**PARCO EOLICO FORENZA – MASCHITO  
POTENZIAMENTO IMPIANTO DI FORENZA**

C0004890 - Integrazioni richieste del MATTM nota 4696 del 02/12/2019 prot. 31397

## RAPPORTO

Integrazioni richieste del MATTM nota 4696 del 02/12/2019 prot. 31397

Figura 13.3-1: Parco eolico di Foreza: curve isofoniche di immissione specifica degli aerogeneratori in progetto (R-FZ01÷R-FZ12), con velocità del vento di 9 m/s al mozzo – Massimo livello emissivo– Area CENTRO del parco.

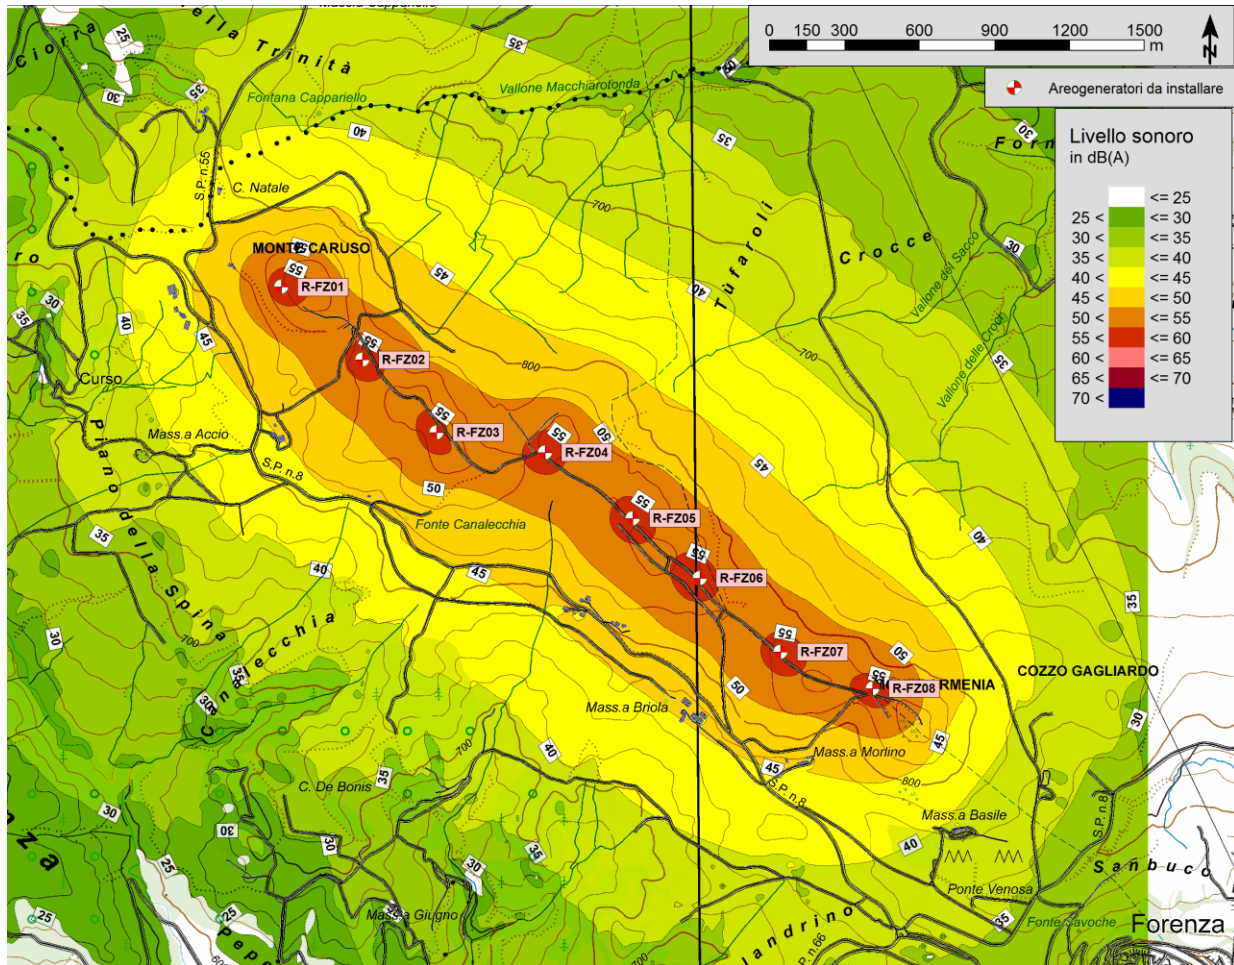
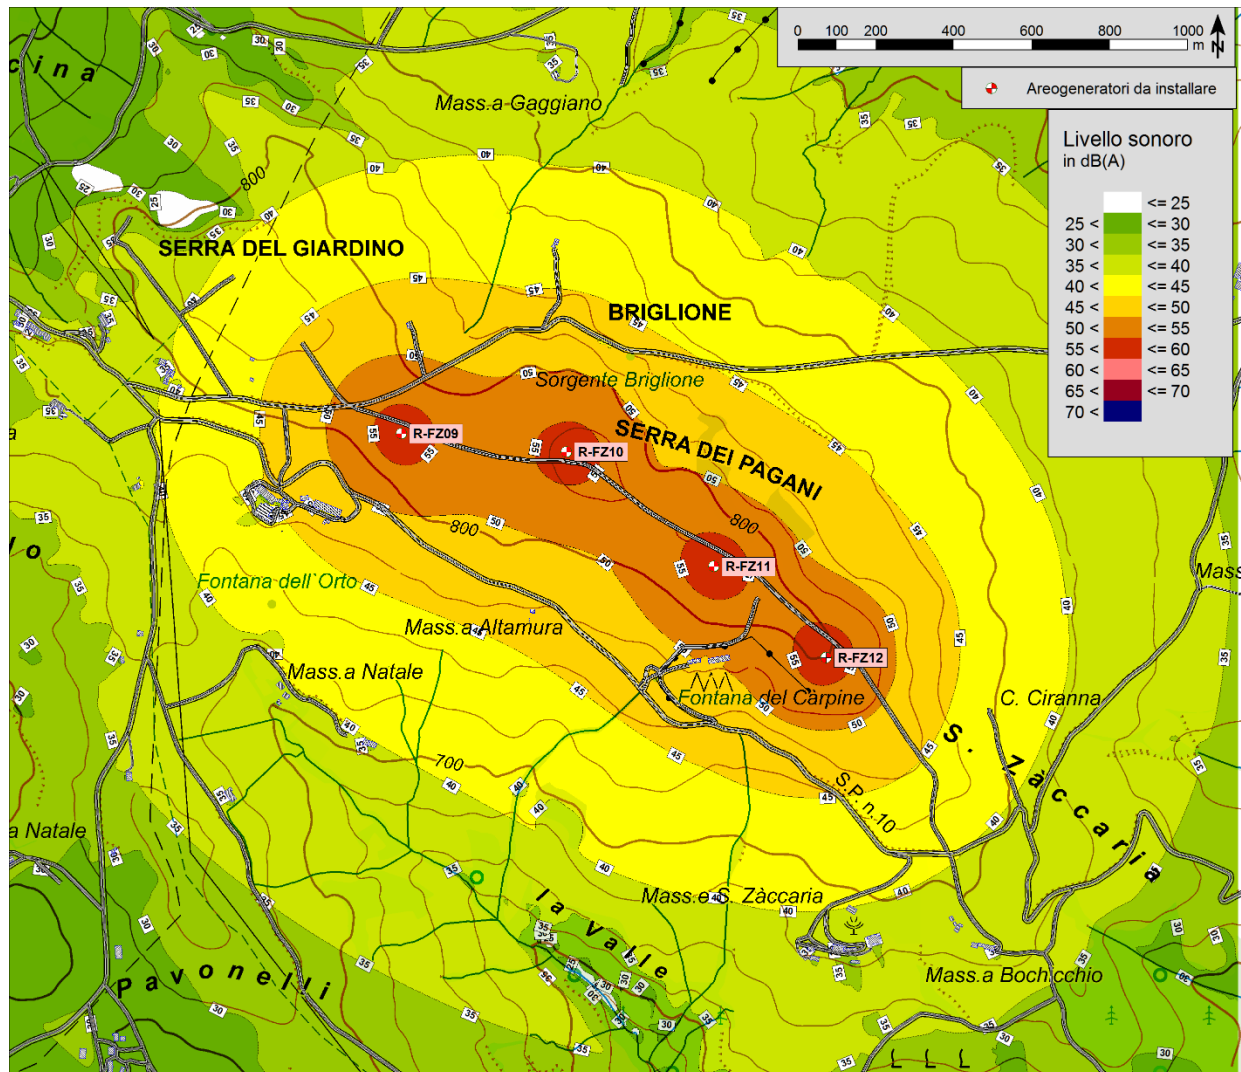
Nel presente paragrafo saranno fornite le precisazioni e le integrazioni richieste in relazione alla "Fase di esercizio", che riguardano il completamento degli elaborati con l'integrazione di mappe acustiche nonché fornire i criteri con i quali tali dati di potenza sonora sono stati utilizzati ai fini della determinazione dei livelli acustici ai ricettori. In particolare, devono essere riportati i regimi di vento che sono stati considerati nel calcolo e secondo quali occorrenze all'interno del periodo di riferimento. Si ritiene che a gran parte delle richieste si sia già data risposta nella VIAC; vengono comunque fornite maggiori precisazioni ed una nuova rappresentazione delle curve isofoniche, su un ambito territoriale più ampio.

Per una rappresentazione delle immissioni specifiche del parco eolico nel territorio circostante, sono state prodotte mappe recanti le curve isofoniche. Il calcolo è stato eseguito ad una altezza dal suolo di 4 m su, con i parametri indicati in appendice. L'area di calcolo su cui sono rappresentate le curve si estende per un buffer di alcune centinaia di m dai nuovi aerogeneratori.

Le curve calcolate, a partire da 25 dB(A), con passo 5 dB(A) sono rappresentate, sulla planimetria del sito per lo scenario emissivo massimo (velocità del vento pari a 9 m/s al mozzo) delle nuove turbine (R-FZ01÷R-FZ12). La Figura 13.3-1 riguarda l'area Centro del parco, la Figura 13.3-2 quella a Sud.

**Figura 14.2-7: Fase A - Andamento del valore di accelerazione in funzione della distanza dalla zona di lavoro.**

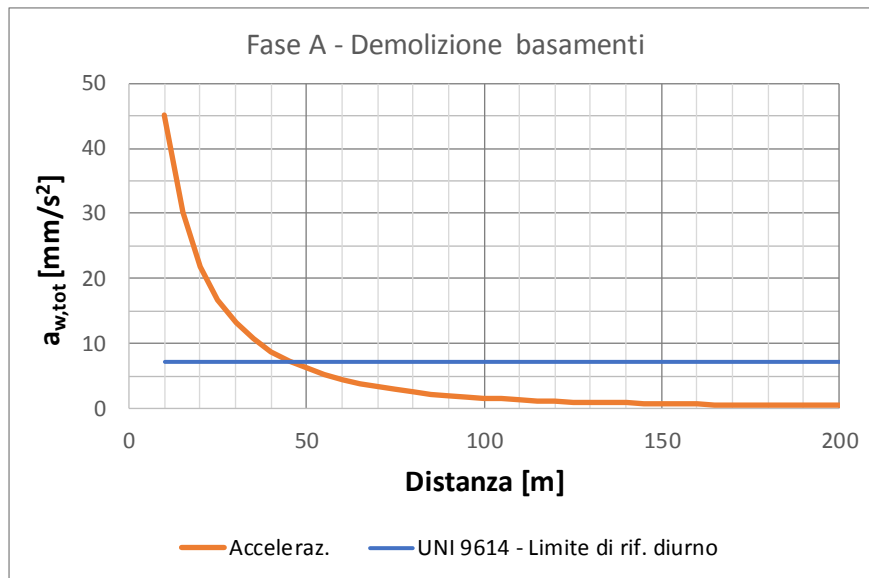
La Figura 14.2-7 riporta l'andamento dell'accelerazione ponderata in  $\text{mm/s}^2$  in funzione della distanza dall'area di lavoro; viene anche indicato il valore soglia di  $7.2 \text{ mm/s}^2$  stabilito dalla UNI 9614:2017.

Il calcolo mostra che il valore di accelerazione prodotto dalla Fase realizzativa A si attesta al valore corrispondente al limite di riferimento massimo diurno per la massima accelerazione ponderata (§ 9.1 della UNI 9614) di 7.2 mm/s<sup>2</sup> già a partire da 45 m circa dalla sorgente, per poi calare ulteriormente all'aumentare della distanza.

Figura 14.2-8: Fase B - Andamento del valore di accelerazione in funzione della distanza dalla zona di lavoro.

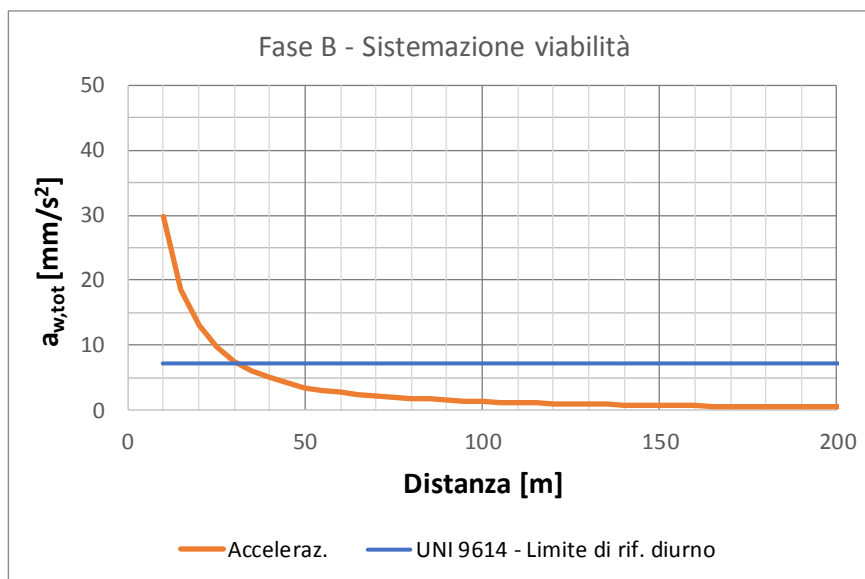
La Figura 14.2-8 riporta l'andamento dell'accelerazione ponderata in mm/s<sup>2</sup> in funzione della distanza dall'area di lavoro; viene anche indicato il valore soglia di 7.2 mm/s<sup>2</sup> stabilito dalla UNI 9614:2017.

Il calcolo mostra che il valore di accelerazione prodotto dalla Fase realizzativa B si attesta al valore corrispondente al limite di riferimento massimo diurno per la massima accelerazione ponderata (§ 9.1 della UNI 9614) di 7.2 mm/s<sup>2</sup> già a partire da 30 m circa dalla sorgente, per poi calare ulteriormente all'aumentare della distanza.

Figura 14.2-9: Fase C - Andamento del valore di accelerazione in funzione della distanza dalla zona di lavoro.

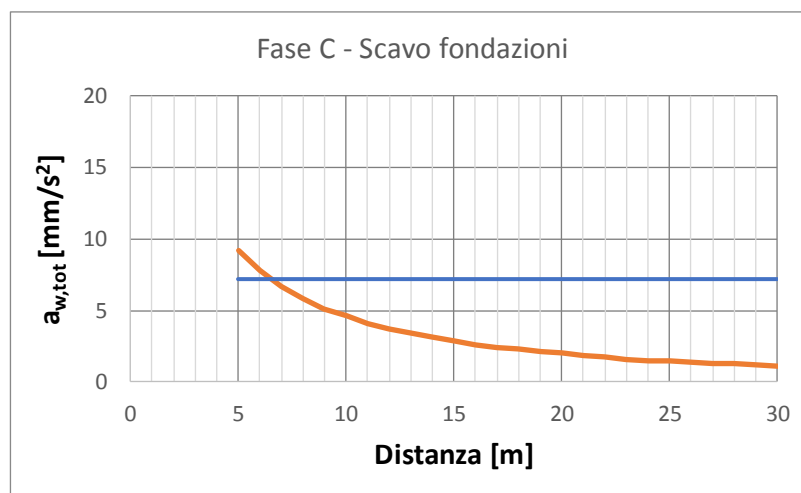
La Fase C riguarda lo scavo delle fondazioni. La Figura 14.2-9 riporta l'andamento dell'accelerazione ponderata in mm/s<sup>2</sup> in funzione della distanza dall'area di lavoro; viene anche indicato il valore soglia di 7.2 mm/s<sup>2</sup> stabilito dalla UNI 9614:2017.

Il calcolo mostra che il valore di accelerazione prodotto dalla Fase realizzativa C si attesta al valore corrispondente al limite di riferimento massimo diurno per la massima accelerazione ponderata (§ 9.1 della UNI 9614) di  $7.2 \text{ mm/s}^2$  già a partire da meno di 10 m circa dalla sorgente, per poi calare ulteriormente all'aumentare della distanza.
